ZMĚNOVÝ LIST (příloha dodatku SoD č. Spr. 2401/20)

Stavba: Provedení stavebních prací v rámci rekonstrukce jednacích síní č.7 a jejího zázer**Datum:** 1. 4. 2020

KS Ostrava - Rekonstrukce jednací síně č.7 a jejího zázemí

příloha č. 1-ZL 71

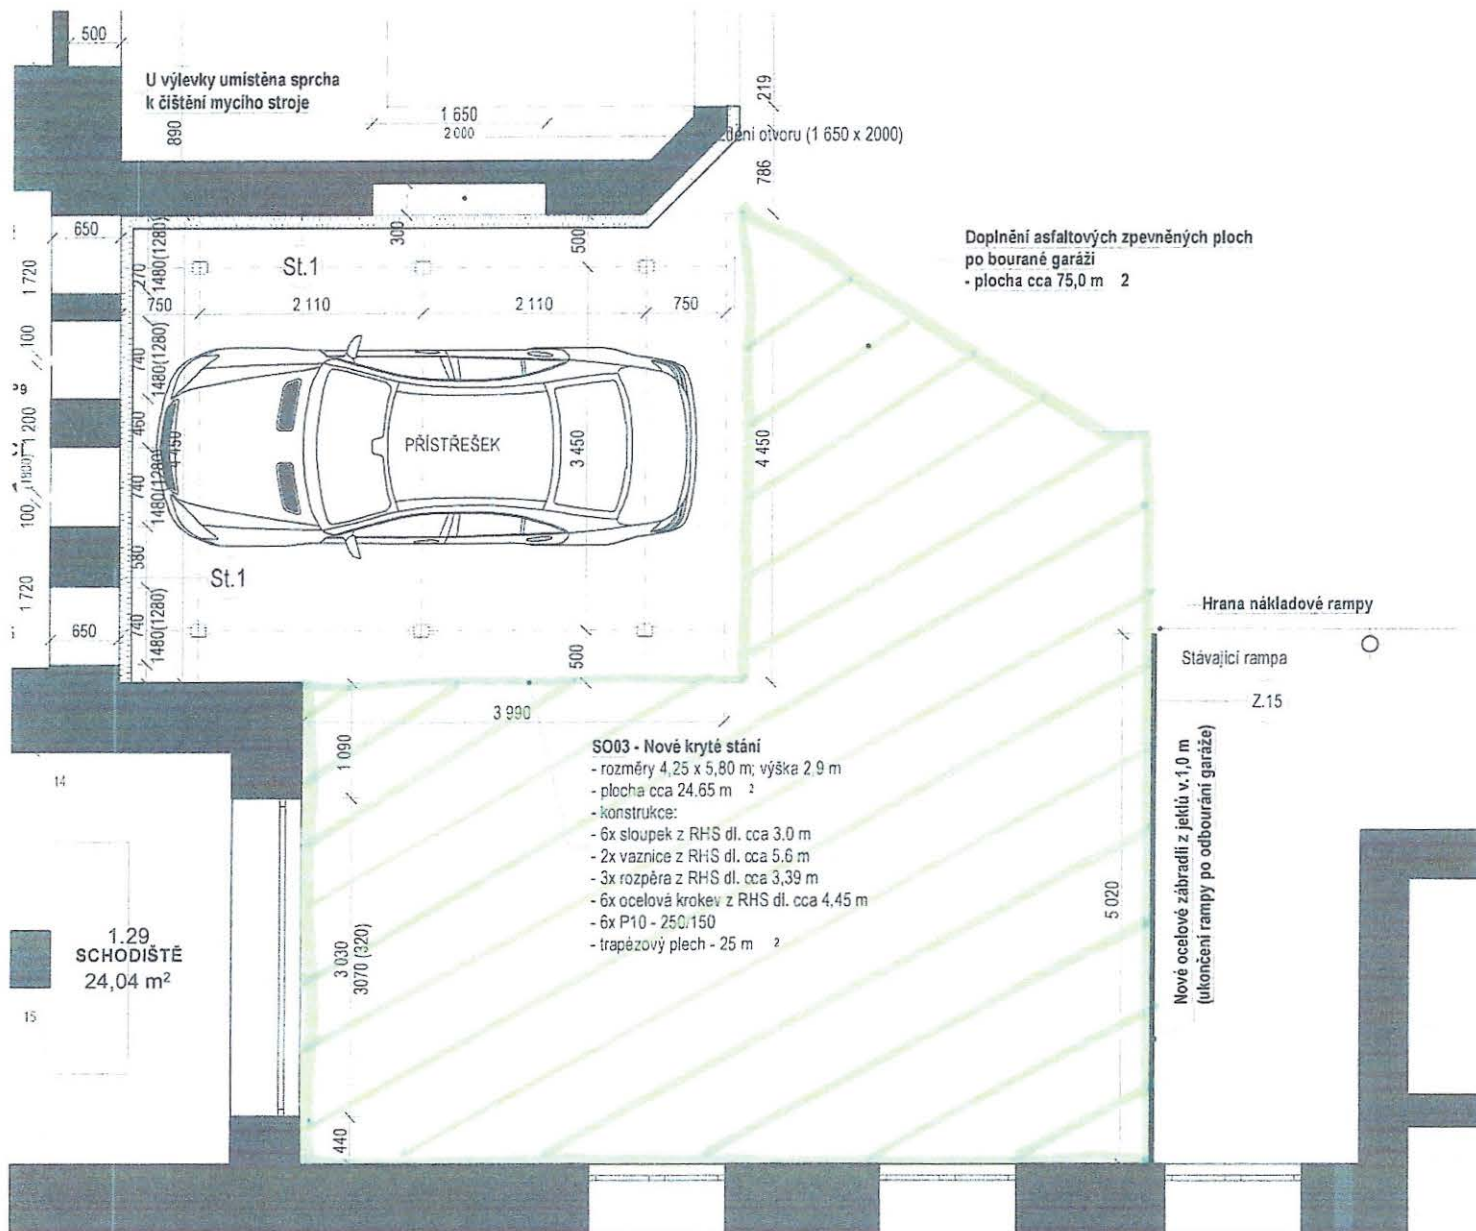
Předmět změny: Změna finálního povrchu na zámkovou dlažbu.
Dotčené místo: Budova "A" - Dvůr KSO
Odkaz na výkresy: relevantní části PD přiloženy u kalkulačních listů jednotlivých změn
Odkaz na rozpočtovou dokumentaci: pro každou změnu zpracována samostatná kalkulace
Odkaz na jinou část smlouvy: ---
Změna termínu dokončení stavby: **není**
Dopad do ceny díla dle SOD: **přípočet** **18 306,69 Kč** (bez DPH)
Změnu vyvolal: **dodavatel, v reakci na stav objektu**

Popis: Změna finálního povrchu na zámkovou dlažbu.
Důvod: V prostoru, kde byla původně plánována asfaltová krytina dojde ke změně za zámkovou dlažbu z důvodu, že v budoucnu může dojít ke snadnějšímu rozebrání a možnosti provádění dalších prací.
Výsledek: Odpočet asfaltové krytiny a pokládka nové zámkové dlažby tl. 80 mm.

VV		Mezisoučet		20,25000			
	VV		Součet		-45,75000			
5	K	596212230	Kladení zámkové dlažby pozemních komunikací tl 80 mm skupiny C pl do 50 m2	m2	75,00000	350,00	26 250,00	CS ÚRS 2018 02
	VV		"plocha po vybourané garáži" 75		75,00000			
6	M	59245013.PSB	H-PROFIL 200x165x80 mm	m2	82,50000	347,30	28 652,25	
	VV		75*1,1 'Přepočtené koeficientem množství		82,50000			
D 99		Staveništní přesun hmot		11 346,30				
4	K	999281111R00	Přesun hmot pro opravy a údržbu do výšky 25 m	t	19,16281	592,10	11 346,30
